## Изменения в программном обеспечении iRZ Collector ver.3.0

В документе отражены изменения, внесенные в ПО iRZ Collector ver.3.0.

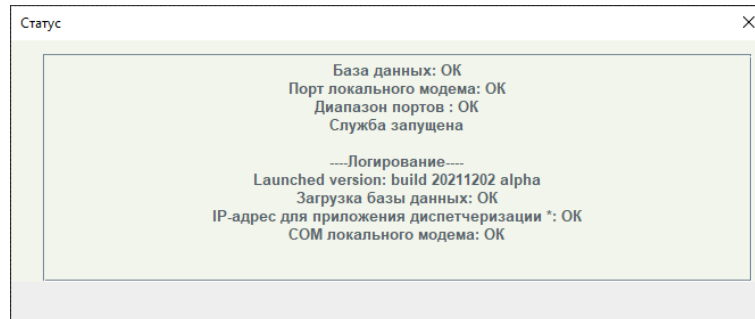
1. Откройте iRZ Dispatcher 3.0.
2. Перейдите на вкладку «Параметры» (1).
3. Поставьте галочку у иконки конверта (2) в форме «Информирование при потере связи с устройством».
4. Введите адрес почтового ящика адресата в поле «Email» (3).
5. Нажмите «Применить настройки» (4).

Этап 5: Настройка уведомлений. Перейти на вкладку «Параметры». В разделе «Информирование при потере связи с устройствами» установить флажок «Email». Ввести адрес почтового ящика адресата. Нажать «Применить настройки».

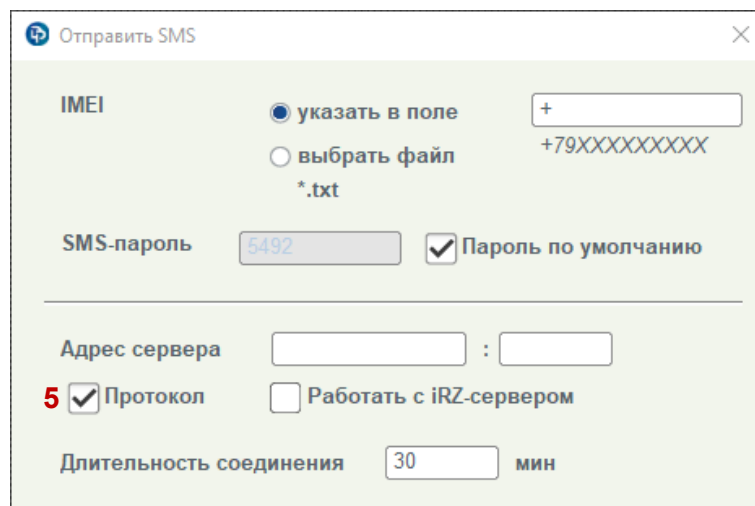
- Добавлен раздел «Статус» в iRZ Server 3.0. В этом разделе отображается текущее состояние службы и состояние зависимых модулей: базы данных, порта локального модема, диапазона портов.
